改善箇所説明図②

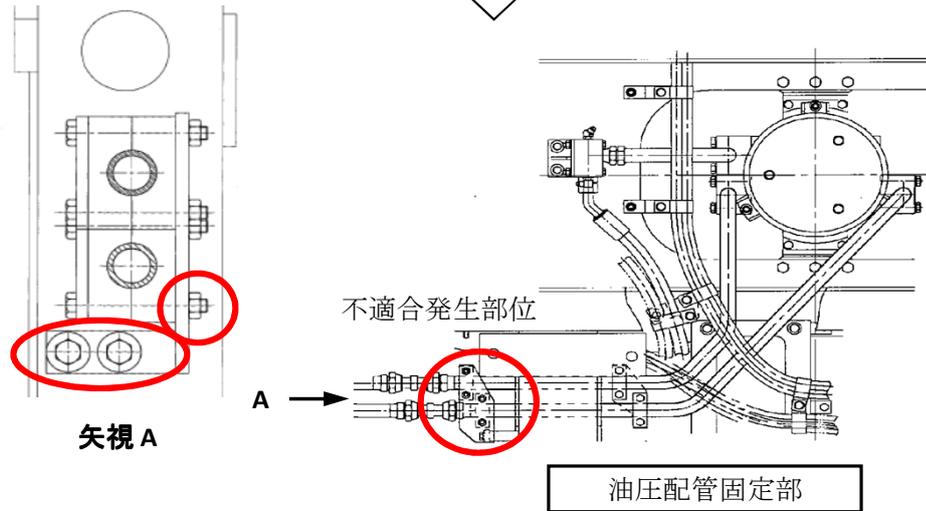
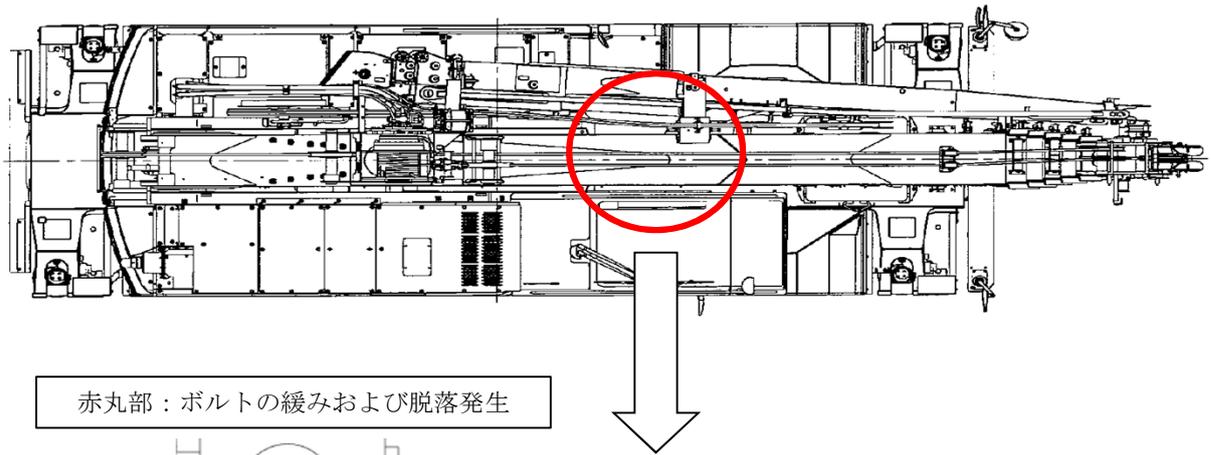
動力伝達装置の油圧配管（走行用）において、油圧配管を固定している取付ボルトの緩み防止が十分でなく、油圧脈動による振動でボルトの緩みや脱落が生じるものがある。そのため、そのまま使用を続けると、走行用油圧配管が損傷して作動油が漏れるおそれがある。

全車両、配管を固定している取付ボルトに緩み止めの処置を追加する。また、不具合発生部位以外の走行配管を固定している取付ボルトについても点検を行い、緩みのある場合は緩み止めの処置を行う。
